国立研究開発法人日本原子力研究開発機構大洗研究所(北地区)
原子炉施設保安規定の変更認可申請について

国立研究開発法人日本原子力研究開発機構大洗研究所（北地区）
原子炉施設保安規定の変更

国立研究開発法人日本原子力研究開発機構
大洗研究所（北地区）
原子炉施設保安規定
新旧対照表

別図第2（その1） JMTR居室実験室1階平面図

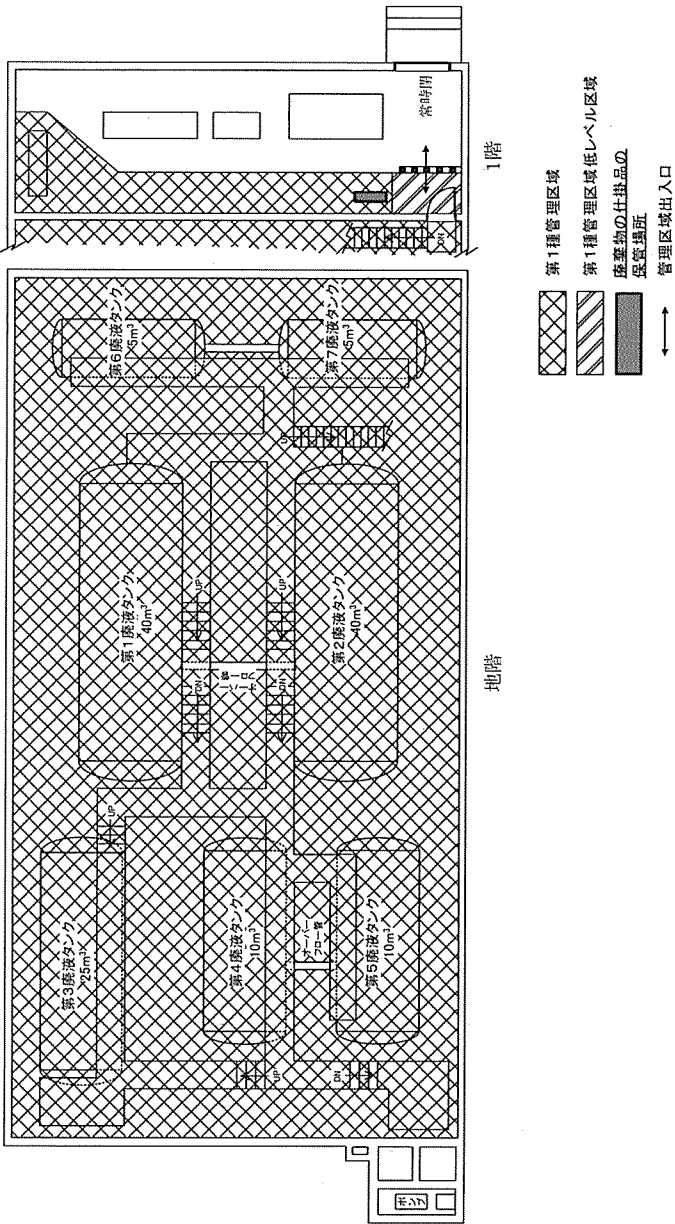
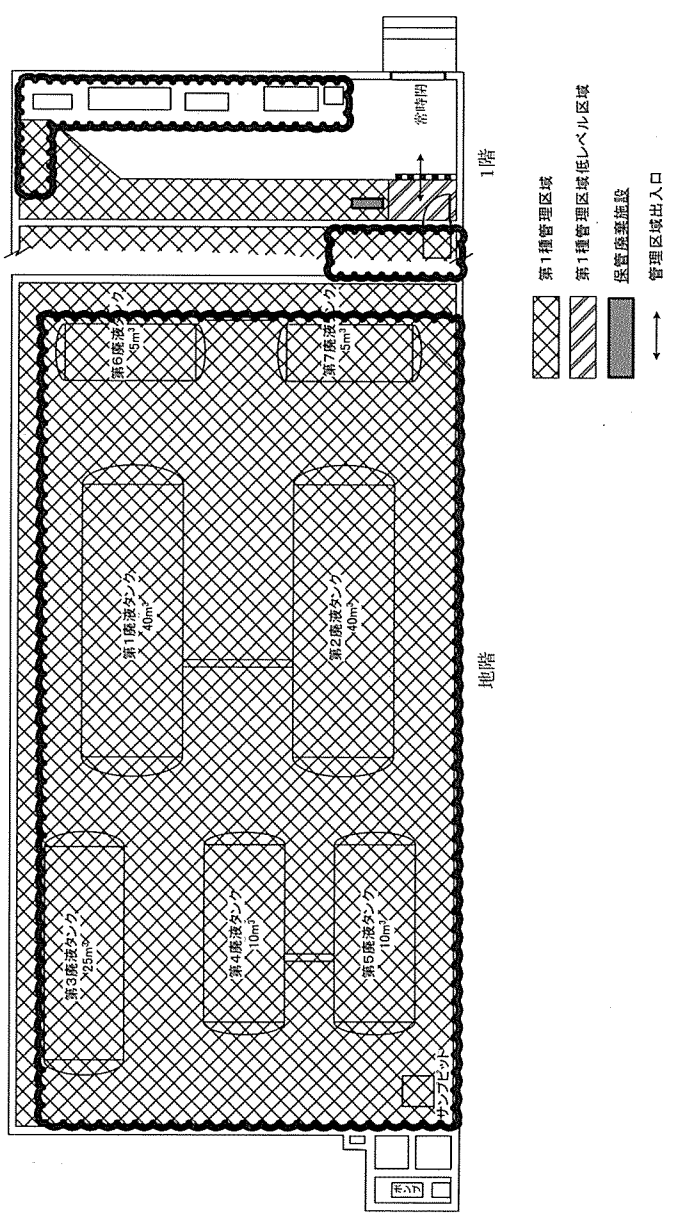
・仕掛品の保管場所の削除
